Keuringsverslag van een elektrische laagspanning- en zeer lage spanningsinstallatie

NIET CONFORM

Straatnaam	Bredabaan
Huisnummer	148
Busnummer	
Postcode	2990
Gemeente	WUUSTWEZEL
Land	België

Aard onderzoek: Controlebezoek van een oude huishoudelijke elektrische installatie van een wooneenheid bij verkoop op vraag van de verkoper volgens (KB 08/09/2019) - AREI Boek 1- 8.4.2. en 8.2.1. en 4.2.4.3.

Afbeelding schakel- en verdeelbord:

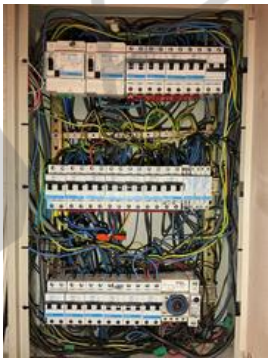
Visueel nazicht (algemeen)	NOK	**Directe aanraking**	OK	**Indirecte aanraking**	OK
Aansluitingen	NOK	**schema in bijlage door Aceg vzw**	NA		
Equipotentiale verbindingen	OK	**Doorsnede geleiders**	OK		
Continuiteit	OK	**Verlichting / toestellen**	NVT

I5.10 De genaakbare, naakte onder spanning staande delen zijn onvoldoende afgeschermd. (Boek 1 Afdeling 5.1.4. en 4.2.2.3.)
